监 理 检 查 记 录 表

工程名称：溧阳时代新能源一期 5.04MWp 分布式光伏电站项目

编号：014

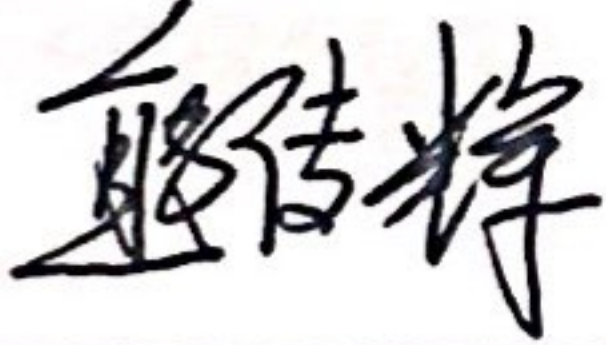
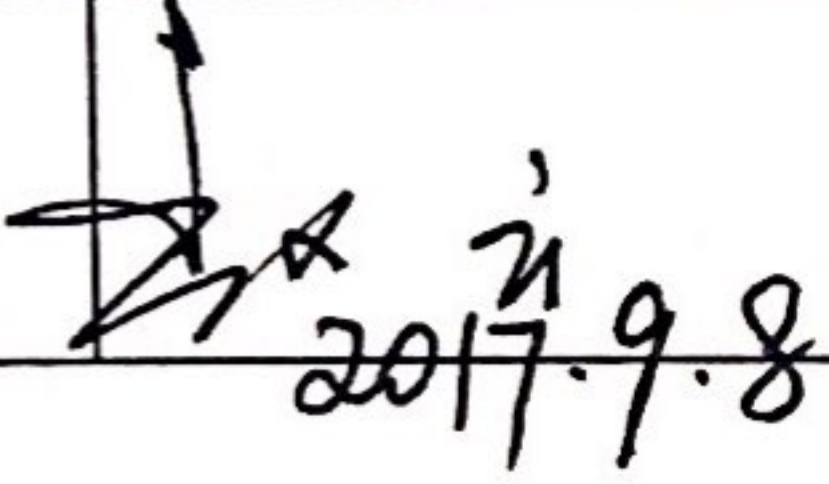
施工单位	江苏启安建设集团有限公司	监理单位	常州正衡电力工程监理有限公司
检查时间	2017 年 9 月 7 日	检查地点	1#车间屋面
检查类型	☒ 巡视 ☐ 定期 ☐ 专项		
施工及检查情况简述	对 1#车间屋面进行巡视检查		
存在问题	1#车间屋面有个别镀锌扁钢存在局部锈蚀现象，施工单位在进行处理的过程中，未按要求进行先除锈，就直接在镀锌扁钢有锈蚀的部位涂刷防腐漆。		
整改要求	针对以上事宜，已经下发监理通知单 012		
检查人		施工项目部 签收人/日期	
整改情况	整改负责人： 日期：		
复查意见	复查人： 日期：
